平成27年9月13日(日)
国土交通省 関東地方整備局
水戸地方気象台
宇都宮地方気象台
下館河川事務所

台風17号及び18号に伴う鬼怒川(中流部・下流部)

洪水予報・水防警報の暫定基準の運用について

～9月13日から暫定基準水位を設定～

【川島水位観測所(45.65kp)】

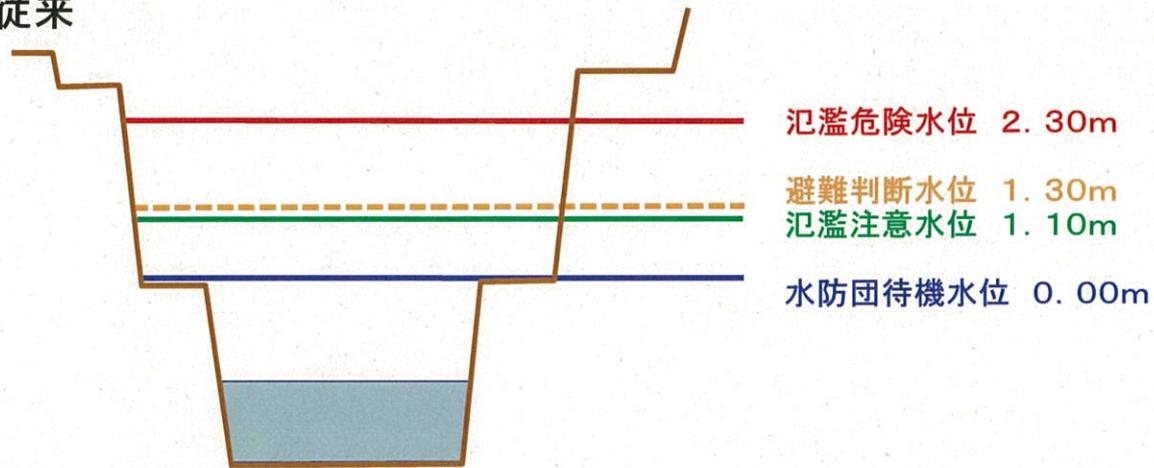
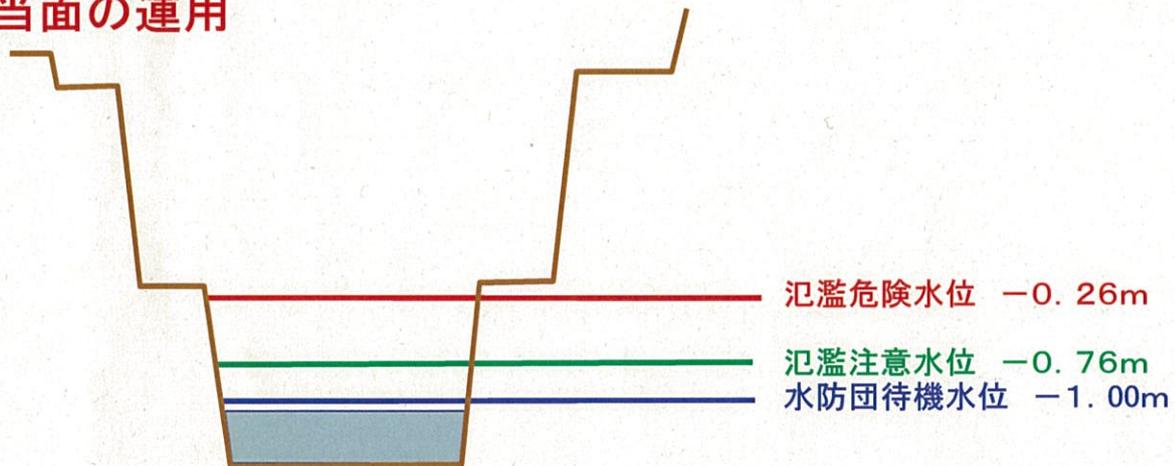
- ①現在、堤防決壊箇所(左岸21.0kp)で洪水が安全に流下する高さは高水敷高です。
- ②①の高さの流量は、約2,000m³/sと見込まれます。
- ③堤防決壊箇所の上流にある川島水位観測所で約2,000m³/sが流下する水位から避難に必要な時間中の水位上昇分を減じて氾濫危険水位を設定しました。
- ④氾濫注意水位については、氾濫危険水位より50cm低い水位で設定し、避難判断水位については氾濫注意水位と同じ水位としています。
- ⑤緊急復旧対策が完了するまでは、今回見直しを行った水位で洪水予報・水防警報の発令等を行います。
